Ford Fiesta, produkowany od 08.95 do 01.01.99, kod ST do XC

Wskaźnik temperatury środka chłodzącego znajduje się stale przed czerwonym obszarem.

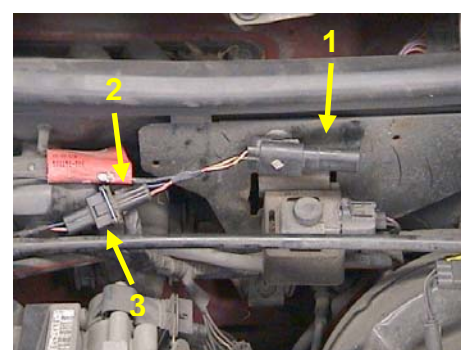
Jeśli zgłaszana jest wyżej wymieniona usterka, to jej przyczyną może być czujnik temperatury płynu chłodzącego. Mimo, że temperatura silnika utrzymuje się w normalnym zakresie to czujnik przy wyższych temperaturach zewnętrznych przekazuje do układu sterowania zawyżone wartości. Usterkę tę można usunąć przez zamontowanie zmienionej wersji czujnika.

- Zanotować kod radia.
- Odłączyć akumulator.
- Odłączyć od czujnika wtyczkę łączącą z układem sterującym.
- Wymontować czujnik. Przy demontażu należy przytrzymać obudowę.
- Wmontować nowy czujnik i dokręcić momentem 8 Nm.
- Odłączyć wtyczkę czujnika od przewodów połączeniowych, zaizolować końcówki i przymocować je do wiązki.
- Diodę (poz. 1) z kablem odłączyć od mocowania.
- Rozłączyć połączenie wtyczkowe diody (poz. 2).
- Usunąć diodę z kablem.
- Wtyczkę (poz. 3) połączyć bezpośrednio z czujnikiem.
- Podłączyć akumulator.
- Wprowadzić kod radia.
